113年度施工計畫申報情形之 檢討會議

會議時間：113年6月11日下午14時

會議地點：經濟部地礦中心401會議室

113年度施工計畫檢討會議

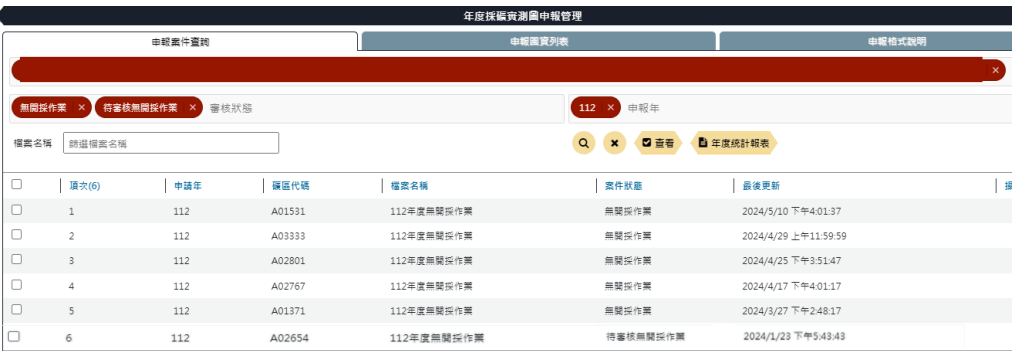
缺失樣態	缺失(件)數	缺失說明																														
圖面繪製相關	26	A技師*8、B技師*8、C技師*2、E技師*2、F技師*5、G技師*1 多為剖面方向標示錯誤、未標示清楚、標示錯誤等。																														
缺失單位/簽證技師	檢視意見																															
A02○68-A技師	請於剖面圖(採礦場A)增加「長度單位」以及「起點終點」，另請檢視剖面線之剖視方向是否正確。	採礦場A  用地範圍  1~1' A採礦場剖面圖 S=1:1000																														
A02○28-A技師	控制點座標成果表

礦場名稱	○○瓷土礦○○第○採礦場(A02 ○ ○ 6)
缺失樣態	施工計畫圖之礦業用地界樁坐標不一致

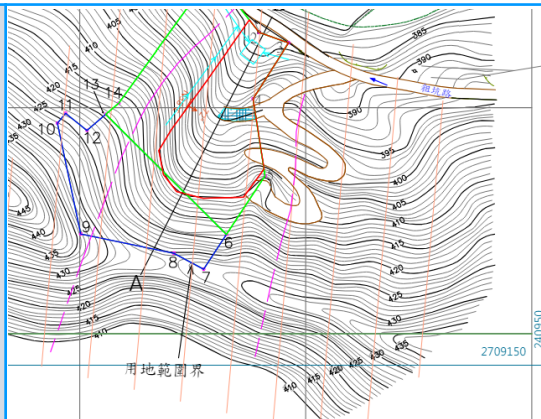
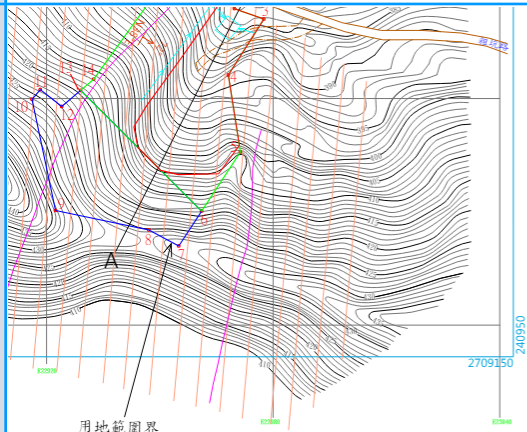
據技師第2次(3/25)補正意見:113年1月2日苗栗縣政府大湖地政事務所鑑界獅潭鄉八角林段界樁○地號，鑑界後與現場界樁一致，因此原核定界樁地籍坐標值直接轉換之TWD97坐標值與現場鑑界後界樁位置有誤差，故後續辦理礦業用第TWD97坐標值修正。

本中心再請補正:

查尚未提出申請，故附圖礦業用地TWD97坐標界樁位置應以前一年度申報施工計畫圖之坐標為準，並將上述補正意見納入簽證意見中。

礦場名稱	○○○礦場(A01○○7)
缺失樣態	坑內採掘未依年度施工計畫施工

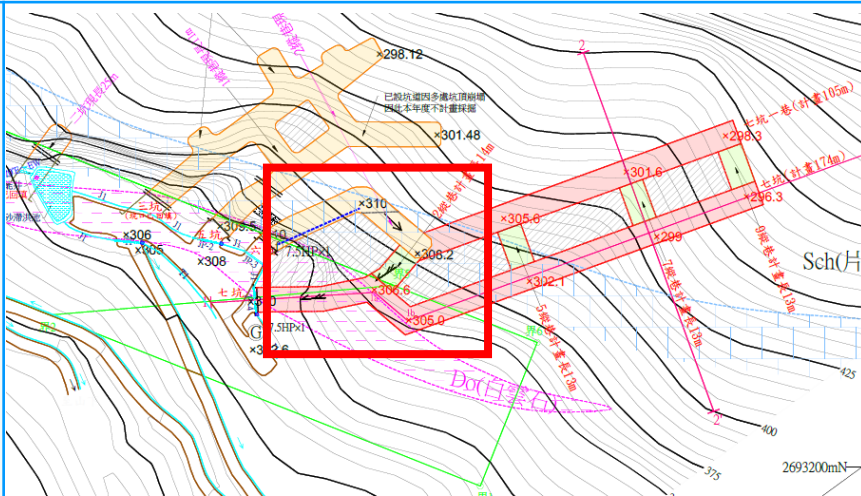
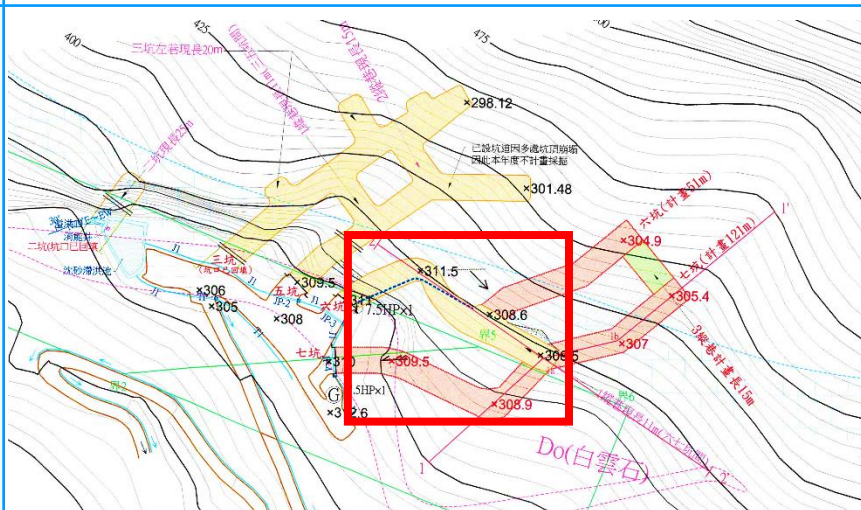
經保安組派員至現場檢查，發現現場坑道採掘情形與當年度施工計畫不符，爰依礦業法第65條規定函請礦業權者暫停採礦工程，並變更年度施工計畫。
